## Varsel om oppstart av privat detaljregulering for Birkelundstunet, Seim gbr- 172/14 Lindås kommune.

## NVE sitt innspel - Varsel om oppstart - Detaljregulering Birkelundstunet - Seim - GBnr 172/14 mfl - Lindås kommune

## **Merknader til oppstart av detaljregulering – Gnr. 172 bnr. 14 m.fl. – Birkelandstunet – Seim i Lindås kommune**

## Merknad varsel detaljregulering Gnr 172 Bnr 14 m.fl Birkelundstunet Seim Lindås kommune

**Kartskisse Birkelundstunet**

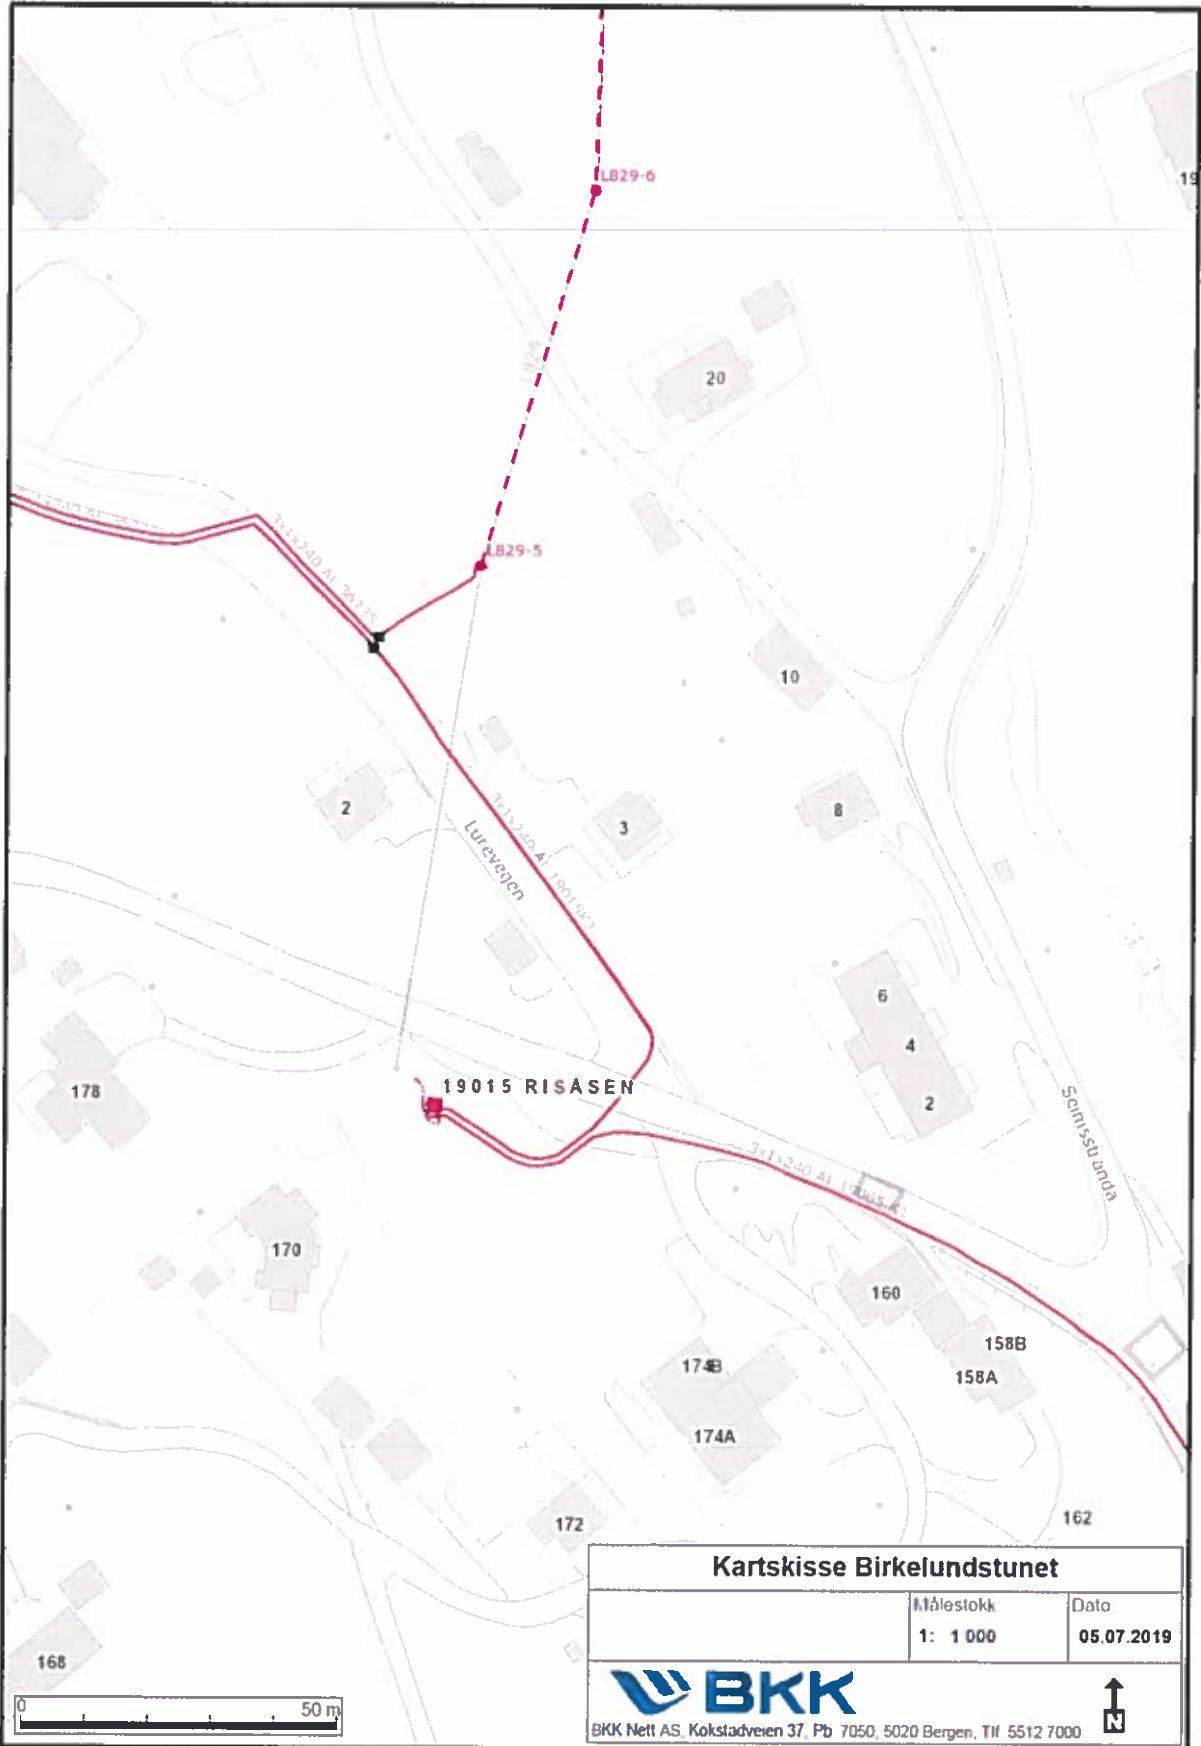
Vi har elektriske anlegg i det aktuelle planområdet som vist på vedlagte kart. Kartet kan brukes under følgende forutsetninger:

### **2.1 Eksisterende høyspennings luftledning**

Det må tas hensyn til høyspenningsluftledninger som ligger innenfor planområdet. Ledningene har et byggeforbudsbelte på totalt 16 meter, 8 meter målt horisontalt ut til hver side fra senter. Vi ber om at traseen med byggeforbudsbeltet registreres i planen som arealformål trasé for nærmere angitt teknisk infrastruktur, jfr. Plan- og bygningsloven § 12-5 nr 2 eller som en hensynssone (faresone).

Høyspenningskablene som ligger innenfor planområdet, må tas hensyn til. Det viktigste er at det ikke planlegges bebyggelse over eller nært ved kabelgrøften slik at kabelanlegget kan utsettes for fare og fremtidig tilkomst til kabelanlegget hindres.

Det må bestilles kabelpåvisning for å få en nøyaktig kartfesting av kabelens plassering i terrenget.
